PARECER 019/2026 – CEIV
COMISSÃO PERMANENTE DE ANÁLISE DE ESTUDO DE IMPACTO DE VIZINHANÇA
(CEIV)

(X) Primeira Análise – Parecer nº 019/2024-CEIV – 20/05/2026

Processo Administrativo nº: 111.708/2024 (1-Doc)

Projeto: Metropolitan Residence

Figura 5

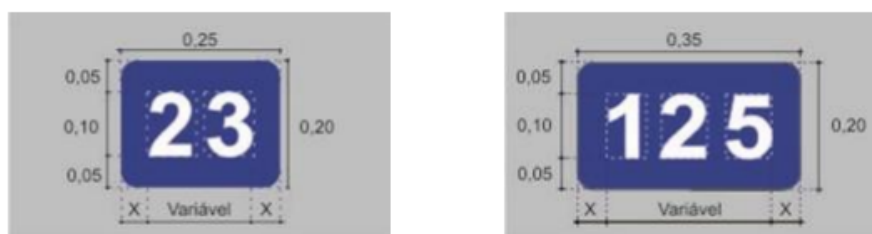
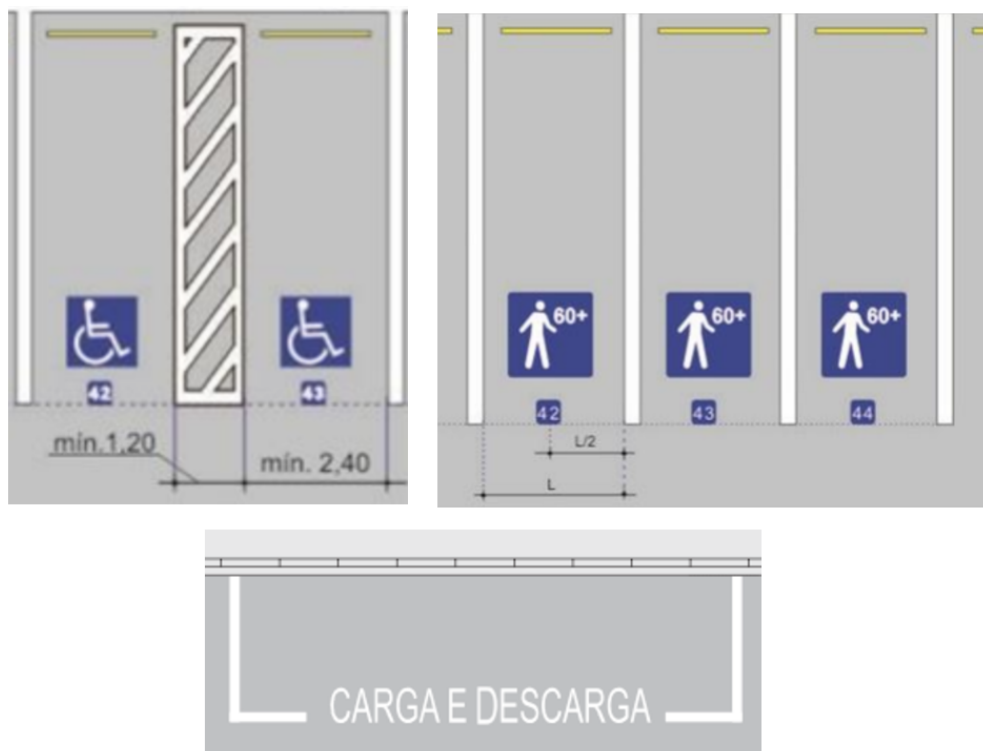
- Apresentar a prancha referente ao 2º pavimento de subsolo (com as vagas de estacionamento, se houver) ou compatibilizar o quantitativo de vagas, apresentando na prancha, com o constante no EIV para o EPP (41 vagas de EPP, sendo 26 vagas comuns + 01 vaga PNE + 02 vagas de pessoa idosa + 12 vagas de motos);
- Incluir/Rever as sinalizações/dimensões do Símbolo Internacional de Acesso – SAI e das numerações das vagas PNE, conforme Resolução Contran nº 965/2022 (anexos) e imagens a seguir:

Todas as vagas reservadas em áreas de estacionamento privado de uso coletivo devem ser numeradas. O numeral deve ter altura de 0,10m, na cor branca, inserido num retângulo azul, conforme exemplo de aplicação da Figura 5, exceto quando o pavimento for também azul, conforme Figura 6.
